Opinia Nr 007853

w budynku przy ul. Gen. Andersa nr 74/3 w Wałbrzychu
dotycząca urządzeń grzewczo-kominowych używanych przez
B.O.K. Biały Kamień

Dotyczy:

PLAN WIDOKU Z GÓRY

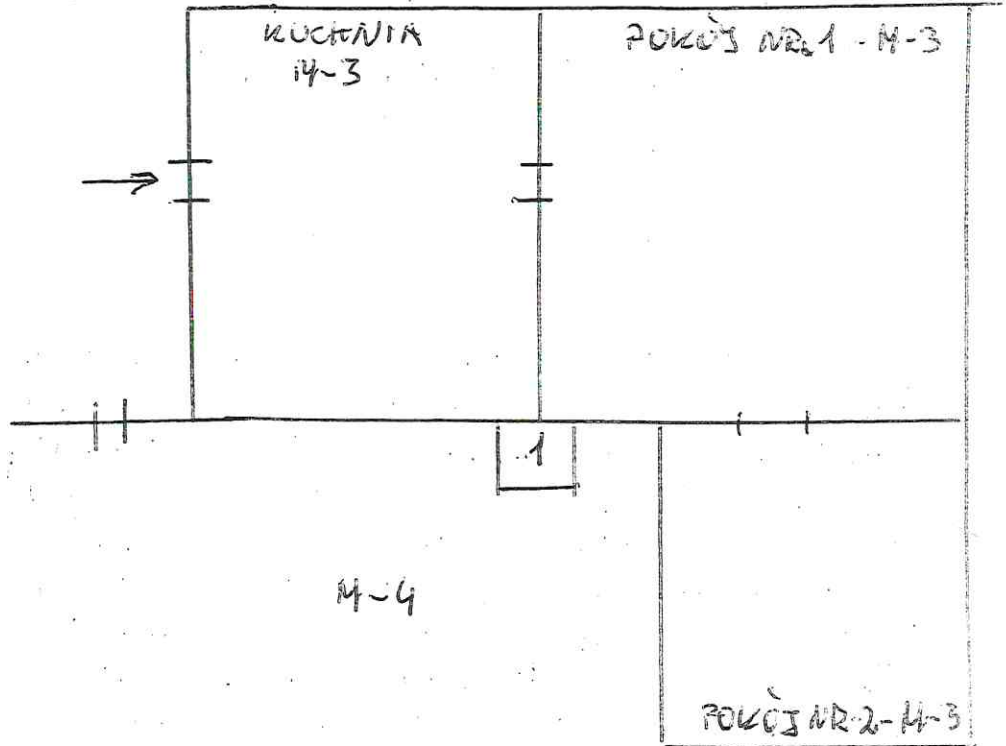
1. Przewód kominowy nr. 1 dymowy 50x50cm. można przeznaczyć do podłączenia pieca kuchennego i pokojowego w pokoju nr. 1 lub do podłączenia pieca 10 etaz. Alternatywa: zamontować piec na opał stały-kocioł gazowy 10 z zamkniętą kolumną podłączając do zewnętrznej okładki powietrzno-spalinowej zgodnie z wytycznymi producenta i w specyfikacji projektu.
2. Wentylację mechaniczną kuchni i ewentualnej łazienki wykonać wg obowiązujących przepisów - projektu.
3. Dla prawidłowego funkcjonowania urządzeń kominowych należy zapewnić odpływ powietrza z zewnętrz przez urządzenia nawiewne.
